Verslag overleg M&A + Omgevingsdienst

Datum	Referentie
	14 februari 2023	2203-17228- v 0.14
Behandeld door	**Project**	
5.1, 2, e	S04622 ARTIS Aquarium AMSTERDAM

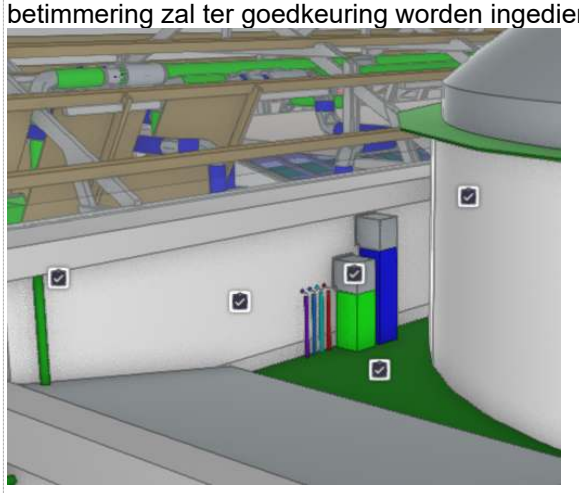
Uitvoering en bevestiging attiek wordt meegenomen in de werkvoorbereiding en afgestemd met V&B	Salverda 5.1, 2, e
	Schuine wanden van voormalige lichtkappen zitten op plaatsen waar de nieuwe luchtbehandelingskanalen en voorzieningen gepositioneerd zijn. De vraag is wat weg kan/mag. Salverda werkt dit verder uit en komt met voorstel. Uitgangspunt is zoveel mogelijk behoud daar waar technisch, (installatie en bouwkundig) mogelijk. Voorstel volgt later. *-> impact op aanwezige wanden minimaal, installatiewerk is zo ontworpen dat aanwezige materiaal maximaal behouden blijft*	vaststelling
	In de bestektekeningen/ontwerptekeningen en omgevingsvergunning van de installaties is het hoofdtracee ontworpen via het dak van bouwdeel B naar C aan de achterzijde van het aquarium. Tijdens engineering van de installaties komen wij niet met deze positie weg, hier is nu een alternatieve route ontworpen, zoals onderstaande tekening. Het leidingwerk zal betimmerd worden, afwerking stuclaag gelijk aan gevel. Positie leidingwerk is akkoord, voorstel voor het afwerken van de betimmering zal ter goedkeuring worden ingediend.
